EXP-UNC:0049036/2017

ANEXO RESOLUCIÓN N° 459

INFORME-DECLARACIÓN DEL DEPARTAMENTO DE GEOGRAFÍA REFERIDO AL PROYECTO DE INSTALACIÓN DE UNA PLANTA DE TRATAMIENTO DE RESIDUOS SÓLIDOS URBANOS (RSU) A CARGO DE LA EMPRESA CORMECOR - COMPLEJO AMBIENTAL DE TRATAMIENTO, VALORIZACIÓN Y DISPOSICIÓN DE LOS RESIDUOS SÓLIDOS URBANOS DEL ÁREA METROPOLITANA DE CÓRDOBA

Ubicación absoluta y relativa del basural según Cormecor

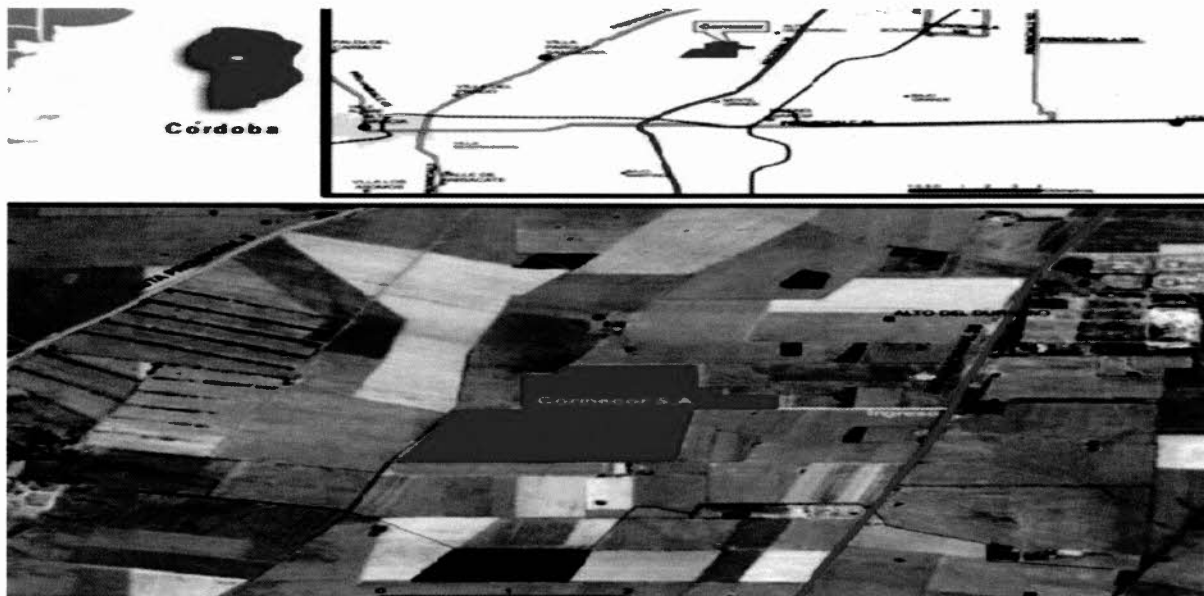
La situación gira en torno a la intención de Cormecor S.A¹, de instalar una Planta de tratamiento y fosas para la disposición final de RSU que por sus dimensiones (500 ha) sería el tercer basural más grande de Sudamérica. Según el proyecto de Cormecor, allí depositarían la basura Córdoba y su zona metropolitana (alrededor de 40 localidades) durante al menos treinta años. El emplazamiento propuesto para el complejo se encuentra en el Paraje Alto El Durazno, Departamento Santa María, entre la Ruta Nacional N° 36 y la Ruta Provincial N° 5, a 20 km del centro de la ciudad de Córdoba, en proximidad de las localidades de Villa Parque Santa Ana, Bouwer y Los Cedros.

La ubicación pretendida por Cormecor, puede observarse en la siguiente imagen.

Usos del Suelo del AMC, mosaico recortado según el IPLAM

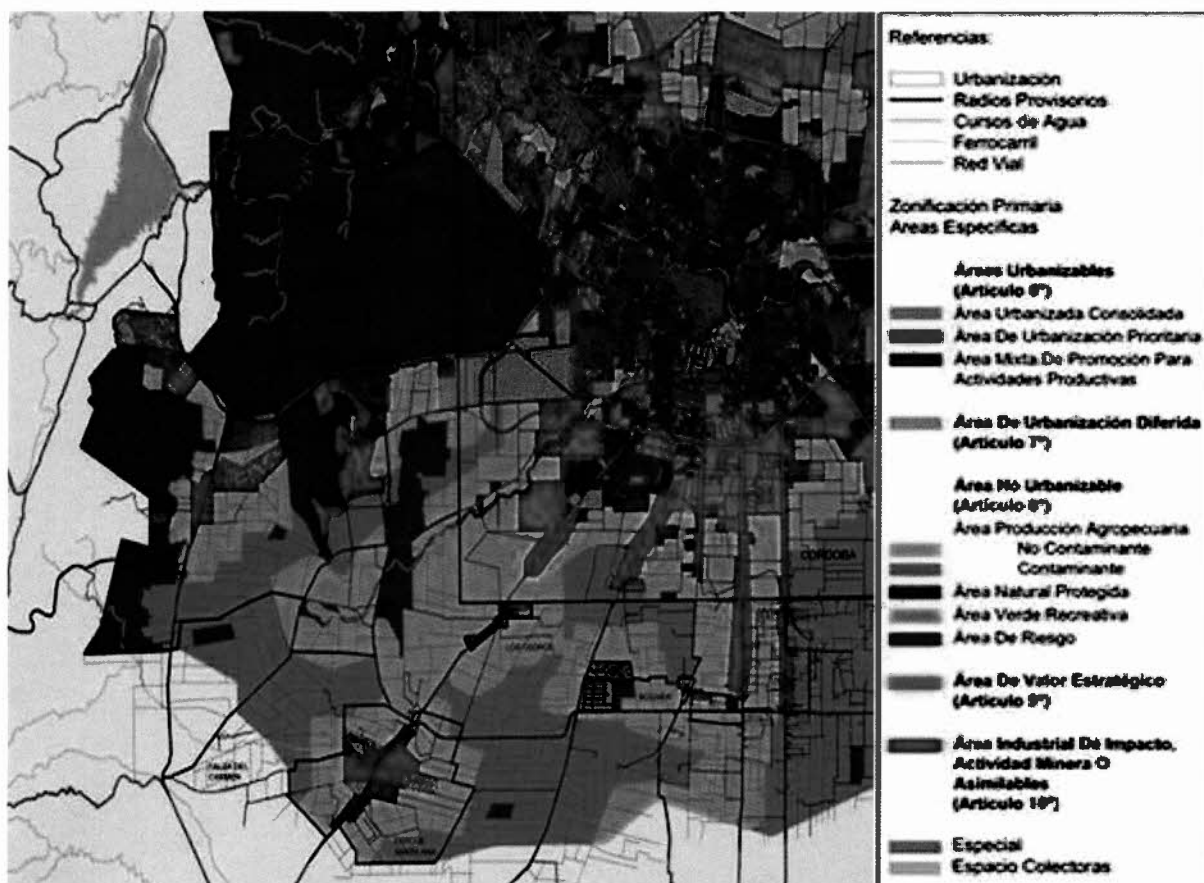
La elección de ese predio, ubicado a tan solo 960 metros del ejido de Villa Parque Santa Ana, nunca fue debidamente explicada. Lo que se aprobó, fue la posibilidad de expropiar 506 hectáreas⁵, a pesar de no contar con la autorización de uso de suelo de la Comunidad Regional Santa María, violando además la Ley Provincial Nro. 9.841 que regula el uso del suelo en la zona metropolitana de Córdoba, la cual establece que ese territorio sólo está autorizado para uso agrícola y no para plantas industriales ni vertederos de basura.

Obsérvese que el área está señalada en la zonificación con color verde correspondiente a área de producción agropecuaria

Queremos que se considere que la zona, según el IPLAM (Ley 9.841) que regula el uso del suelo en la zona metropolitana de Córdoba, establece que ese territorio sólo está autorizado para uso agrícola y no para plantas industriales ni vertederos de basura (ver mapa Pág. 5 de este documento).

7. Por último, ponemos a disposición, mapa con la ubicación del predio, elaborado por el tutor PAMEG, estudiante Carlos Saavedra, DG/FFyH/UNC en setiembre de 2017.

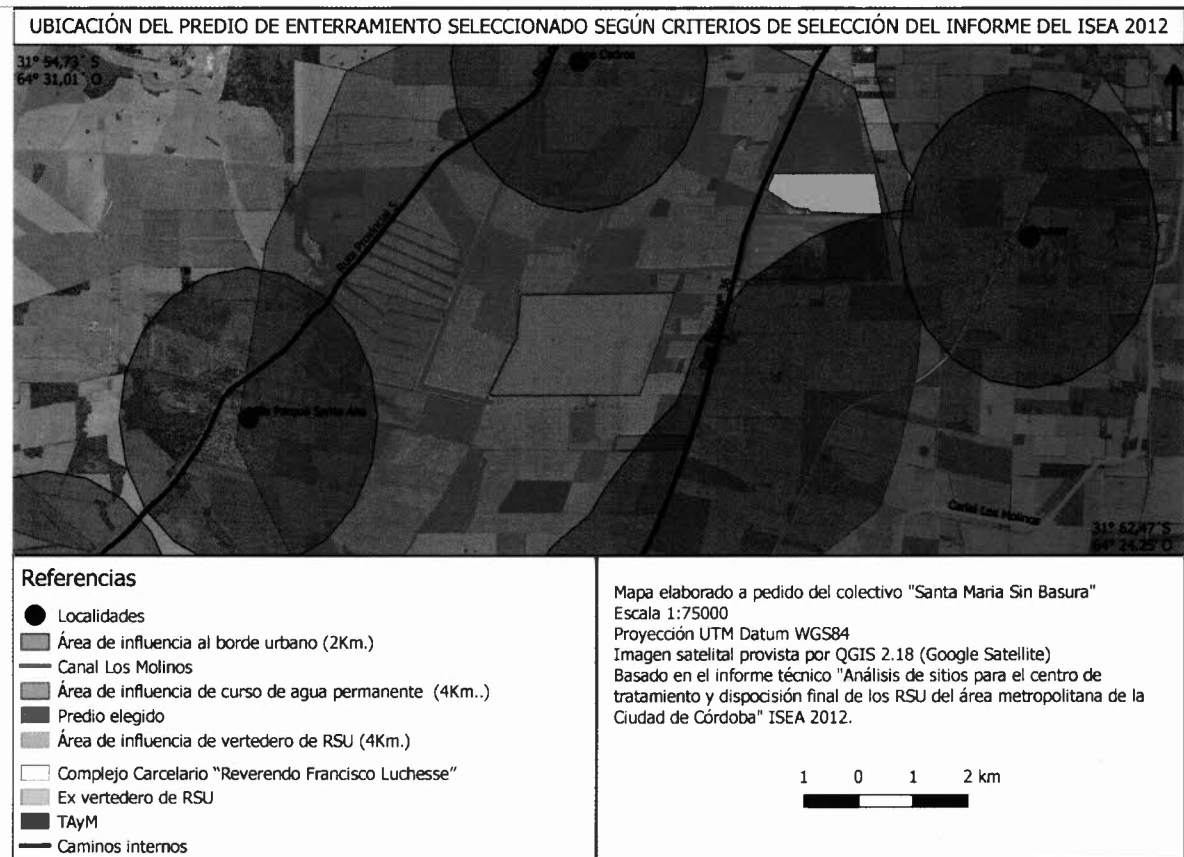
Insistimos una vez más, que el EIA realizado sobre el predio proyectado por Cormecor, además de adolecer de errores, omisiones, cálculos con parámetros insuficientes, no consideró la existencia en la zona norte del departamento Santa María de otros cuatro polos contaminantes como: el cerramiento del basural de Potrero del Estado (en inmediaciones de Bouwer), nunca remediado; el depósito judicial de vehículos; el actual basural de Piedras Blancas y la Planta de tratamiento de residuos peligrosos (TAYM). Todo ello torna a esta zona altamente vulnerable, como para colocar el basural para los próximos treinta años, como mínimo.
